**Европейская экономическая комиссия****Комитет по внутреннему транспорту****Всемирный форум для согласования правил
в области транспортных средств****Рабочая группа по вопросам освещения
и световой сигнализации****Девяностая сессия**

Женева, 29 апреля — 3 мая 2024 года

Правила ООН, касающиеся установки:**Правила № 48 ООН (установка устройств освещения
и световой сигнализации)****Предложение по дополнению к поправкам серий 06, 07
и 08 к Правилам № 48 ООН****Представлено экспертами от Международной группы экспертов
по вопросам автомобильного освещения и световой сигнализации***

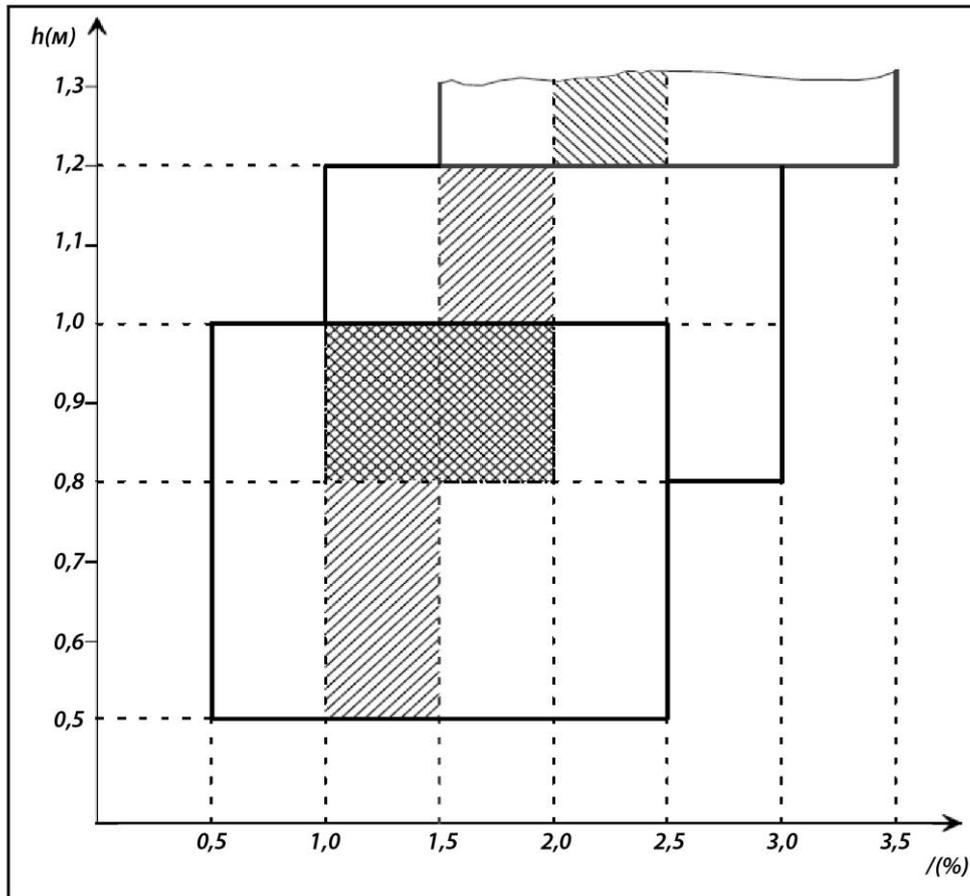
Пункт 6.2.6.1.2 изменить следующим образом:

«6.2.6.1.2 В зависимости от высоты в метрах (h), на которой расположен нижний край поверхности, видимой в направлении исходной оси фары ближнего света, и которая измеряется на порожних транспортных средствах, вертикальный наклон светотеневой границы фары ближнего света при всех статических условиях, предусмотренных в приложении 5, должен оставаться в следующих пределах, а первоначальная направленность должна иметь следующие значения:

Для транспортных средств категорий **N₂G**, **N₃G**, **M₂G**, **M₃G** (повышенной проходимости), когда высота установки фар составляет более 1200 мм, пределы вертикального наклона светотеневой границы должны составлять от $-1,5\%$ до $-3,5\%$.

Первоначальная направленность должна устанавливаться следующим образом: от -2% до $-2,5\%$.

1. В поправках серии 09 к Правилам № 48 ООН уточнены требования к транспортным средствам категорий M₂G, M₃G, N₂G и N₃G (повышенной проходимости) в отношении вертикального наклона луча ближнего света в зависимости от высоты установки фар.
2. Настоящее предложение направлено на согласование этих требований, содержащихся в различных сериях поправок, путем распространения положений серии 09 на поправки серий 06, 07 и 08 к Правилам № 48 ООН.
